# 柏崎刈羽原子力発電所 6号機に関する新潟県中越沖地震後の設備健全性に係る 点検・評価報告書（建物・構築物）(改訂1)の概要について

平成 21 年 2 月 4 日  
東京電力株式会社

## 【図の一例】

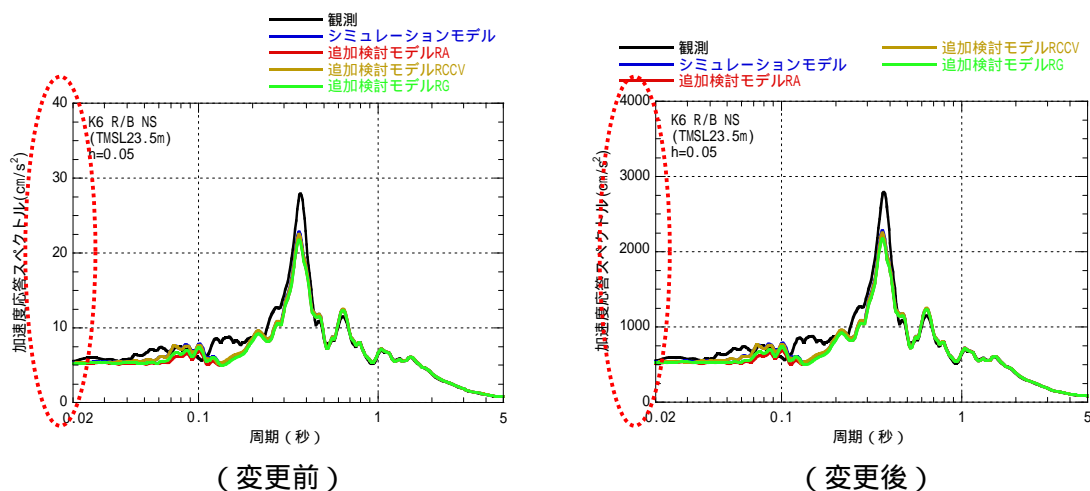
ページ	行	変更前	変更後
参 2-4 ~ 参 2-5	参図-2.3 参図-2.4 縦軸の単位	0、10、20、30、40	0、1000、2000、3000、4000
参 3-2 ~ 参 3-5	参図-3.1 (その 1、2) 参図-3.2 (その 1、2) 縦軸の単位	0、10、20、30、40	0、1000、2000、3000、4000
